PAYS DE LA LOIRE

**AVIS DÉLIBÉRÉ DE
L'AUTORITÉ ENVIRONNEMENTALE PAYS DE LA LOIRE
PROJET D'IMPLANTATION D'UNE CENTRALE PHOTOVOLTAÏQUE AU SOL
SOCIÉTÉ URBASOLAR
COMMUNE DE SAINT-PATERNE-LE-CHEVAIN (72)**

n° PDL-2021-5538

Source : projet d'implantation final, étude d'impact version février 2021 – page 177.

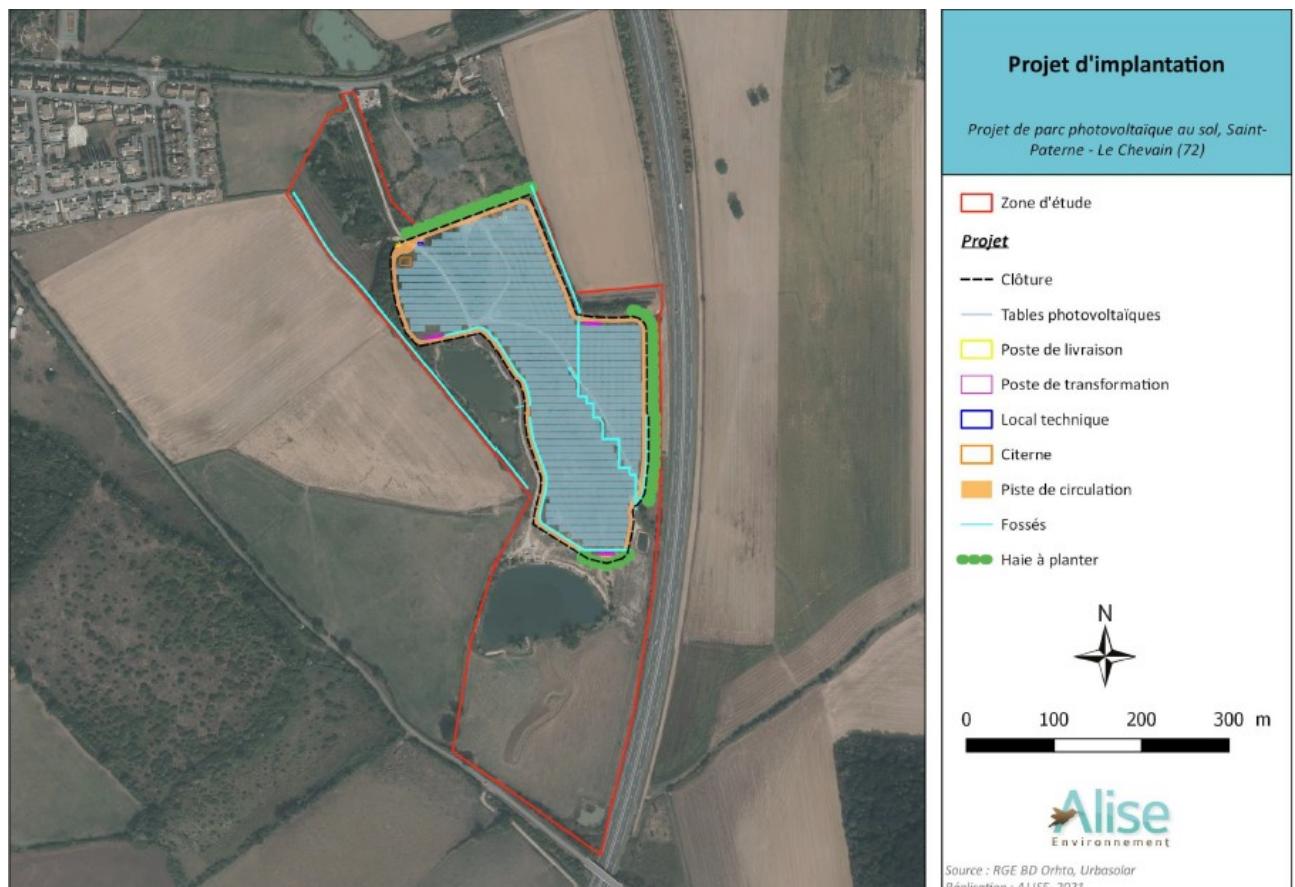
Les abords immédiats du site sont délimités à l'est par l'autoroute A28, au sud et à l'ouest par une route communale et des parcelles boisées et agricoles, au nord par un lotissement en construction. Deux maisons dudit lotissement se trouvent à environ 30 m des premières tables envisagées.

L'emprise du projet est partiellement comprise dans la zone des 100 m de part et d'autre de l'axe de l'autoroute. La MRAe a par ailleurs été saisie par la Communauté Urbaine d'Alençon d'une procédure de révision allégée du PLUi en vue de permettre de déroger à cette règle.
